東海低レベル放射性廃棄物埋設事業所 第二種廃棄物埋設施設の位置、構造及び設備の 基準に関する規則への適合性について

低透水性覆土の施工実現性

2023年9月4日

審査会合における指摘事項一覧

第1図 透水試験結果(その1)

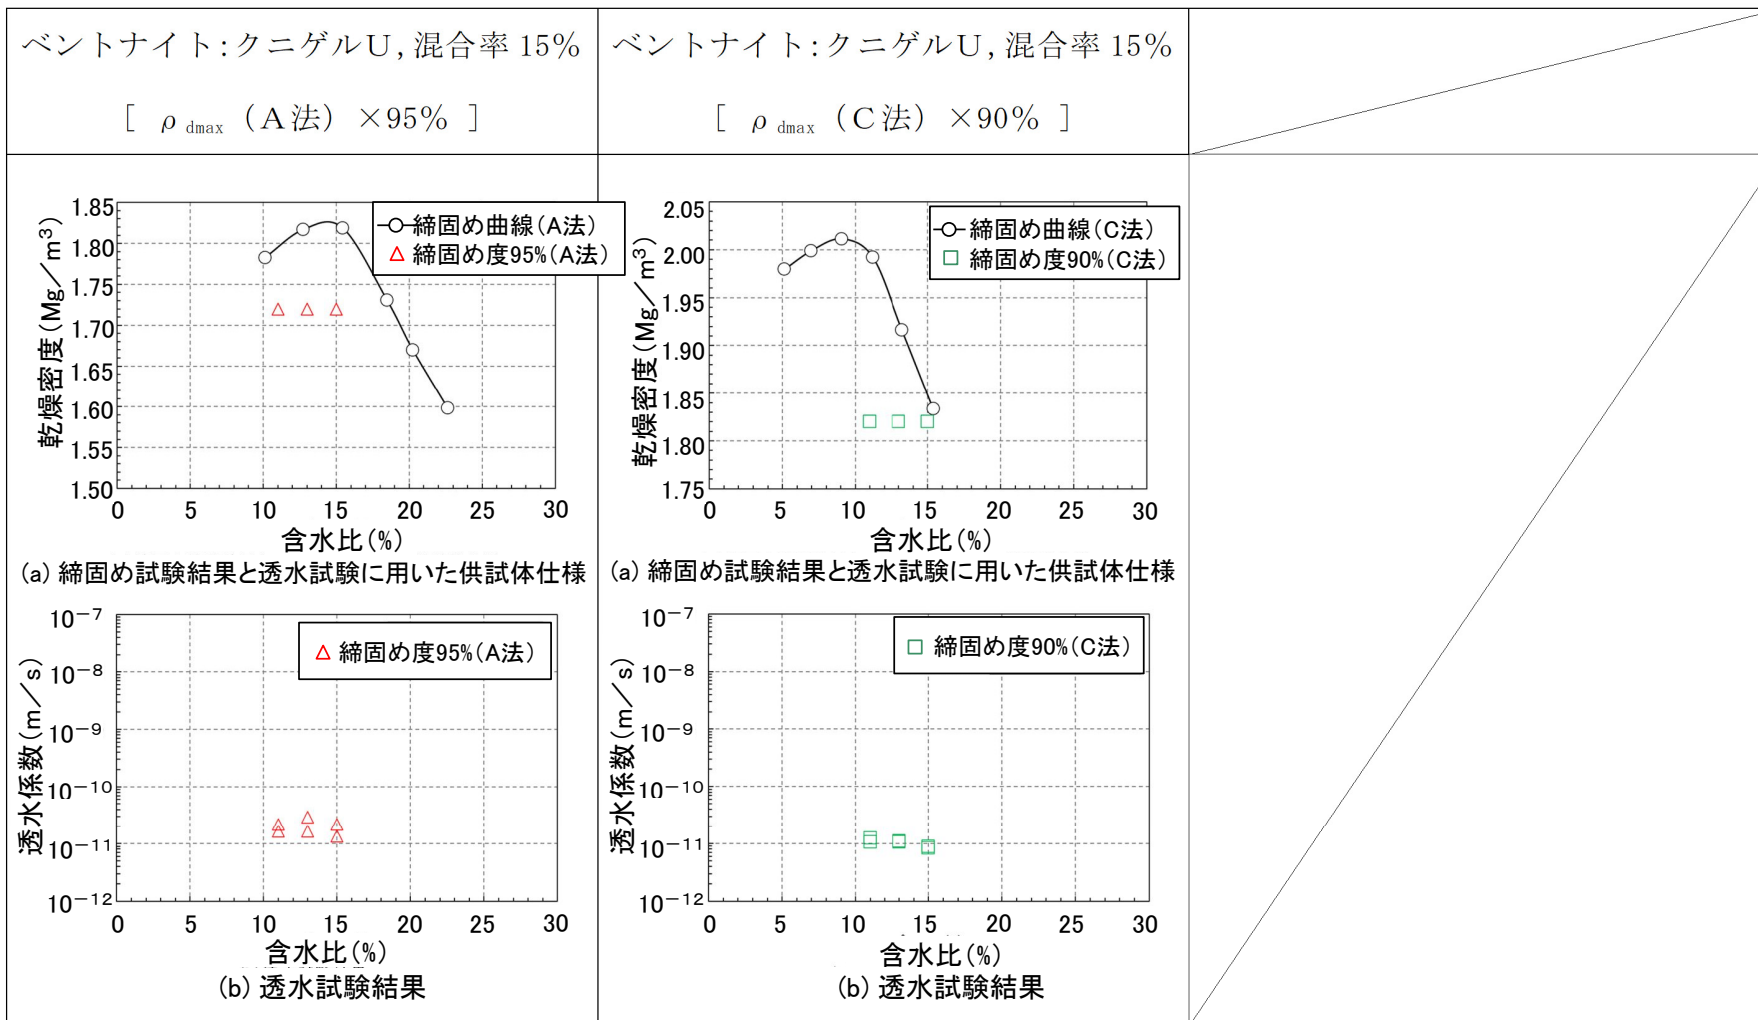
No.	審査日	資料指摘箇所	指摘事項	指摘事項 対応箇所	回答内容
1	2022/11/14	資料2-2 添1-4	難透水性覆土の透水係数の設定について、室内試験(A法相当の締固め)を踏まえ、施工試験(C法相当)を行った結果から十分に達成できることを追記すること。	資料2-2 2~3, 5	ベントナイト混合率、乾燥密度及び初期含水比をパラメータスタディした透水試験の結果を踏まえ設定した、施工試験を行う際のベントナイト混合土の製造時及び施工時の設計値(ベントナイト混合率等)について、施工試験(混合土の製造及び施工)により、設計値が確保でき、かつ、設計透水係数を達成できる見込みであることの説明を追記しました。これに伴い、ベントナイト混合率15%、締固め度95%(A法)及び90%(C法)で得られる乾燥密度で実施した透水試験結果も追記しました。
2	2022/11/14	資料2-2 添3-7	ベントナイト混合率について、ベントナイト混合土を製造した際の計量結果から15%付近での混合率が得られたことを追記すること。	資料2-2 12	材料の投入は、ベントナイト混合率が15%になるように事前にベントナイトと母材(久慈川砂)の投入重量を計算しておき、その重量をバッチ毎に計量して投入したことを追記しました。
3	2022/11/14	資料2-2 添付資料3	ベントナイトと例えば珪砂みたいな混合土だと、比較的均質だと考えられる場合は、部分密度(この場合、有効モンモリロナイト乾燥密度)で整理することは、非常に有効だと過去言われてきた。 久慈川産出の砂を用いた場合、ベントナイトの粒径とかそういうものに比べて非常に大きな砂(礫等)が入ってくることが想定されるため、均質と言えるかどうかというのが非常に大きな観点になる。また、ベントナイトの混合率が低い場合、広い範囲では均質に混合されていると言っても、非常に狭い範囲では均質に混合されているとは言えない場合があると考えられる。 これらを踏まえ、有効モンモリロナイト乾燥密度によって整理(品質管理等)ができることを説明すること。	資料2-2 12~16, 24~31	施工試験に使用したベントナイト混合土の母材(久慈川砂)には、非常に大きな砂(礫)が含まれておらず、施工試験で製造したベントナイト混合土(ベントナイト混合率15%)の均質性は高いと考えています。 また、有効モンモリロナイト乾燥密度を透水係数の代替指標として用いて管理(品質管理)することにより、製造時や施工時のばらつきを包含した管理(品質管理)が可能であると考えています。 それらに係る説明等を審査資料に記載しました。

- ✓ ベントナイト混合率, 乾燥密度, 初期含水比をパラメータとして, 複数の条件にて透水試験を実施(第1図及び第2図参照)
- ✓ 試験結果より, 以下の条件にて設計透水係数(1.0×10^{-10} m/s以下)を確保できると考えられる。

- ベントナイト混合率 : 15%以上
- 乾燥密度 : 95%(A法)の締固めによって得られる密度以上
- 初期含水比 : 最適含水比よりも若干湿潤側(試験結果を踏まえると $W_{opt} + 2\%$ 程度)
